RA2E1 MCU グループ用評価キット FPB-RA2E1 Errata

RA2E1 MCU グループ用評価キット FPB-RA2E1 v1 Errata

2.1 MCU ピンヘッダ J3 のシルク表示

図 1 MCU ピンヘッダ J3 32 ピンのシルク表示の間違い

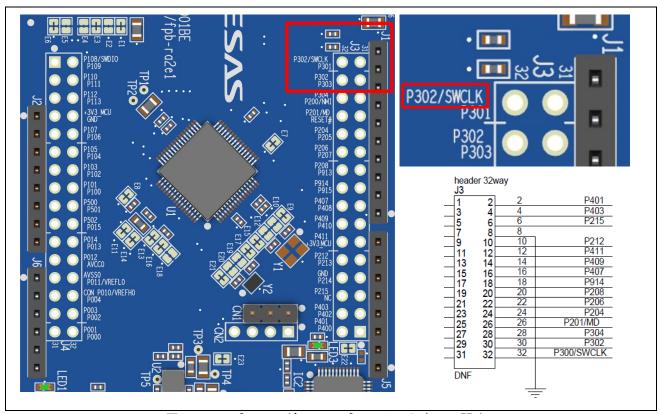
MCU ピンヘッダ J3 の 32 ピンの表示が間違っています。これは P300/SWCLK であるべきところを P302/SWCLK としています。回路図は正しいです。

今後、製造するボードではこのシルク表示が正しい表示をするように修正されています。
